Nábřeží řeky Svratky - Realizace protipovodňových opatření
města Brna – etapy VII a VIII (ORG 5344)

ZMĚNOVÝ LIST

ZL 72

– Kolonáda -změny dlažeb a obkladů

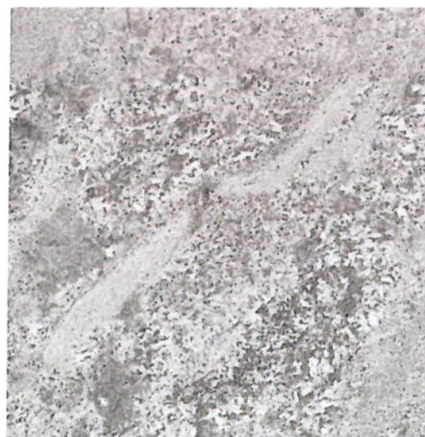
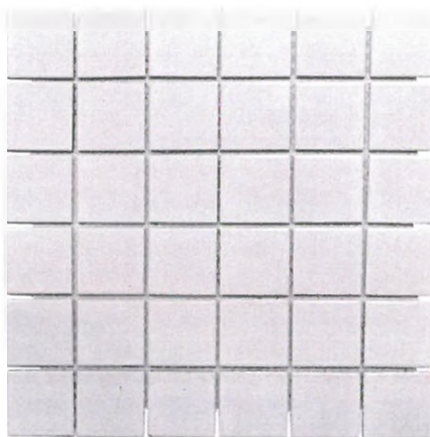
Na základě předložených vzorků a požadavků vizuálního vzhledu obkladu a dlažby v interiéru dochází k výběru jiného materiálu dlažby a jiného charakteru keramického obkladu dle výkazu výměr.

V projektu se uvažovalo použití žulové dlažby v interiéru. Předložený vzorek nesplňuje vizuální požadavek na dlažbu ve formátu 60x60 cm a požadavek na protiskluznost. Proto byla vybrána ve spolupráci s generálním dodavatelem stavby alternativa spočívající v plno probarvené keramické dlažbě. Vybraná dlažba má zachovaný formát 60x60 cm a splňuje parametry pro použití v sanitárních místnostech s protiskluzností R10.

Vybraná keramická dlažba je od firmy Florim ze série Plimatech s označením Plimabeige/03.

K vybrané dlažbě je použita bílá mozaika o formátu 5x5cm uvedená v materiálově specifikaci v části dokumentace D.06 „kolonáda vstupní objekt“ a bude tím nahrazena položka ve výkazu výměr k montáži obkladů velkoformátových přes 4 do 6ks/m².

K vybraným výrobkům jsou stanoveny i následující barvy spár dle vzorníku PCI. Pro dlažbu je vybrán odstín 55 ořechově hnědá a pro obklad 02 bahama.
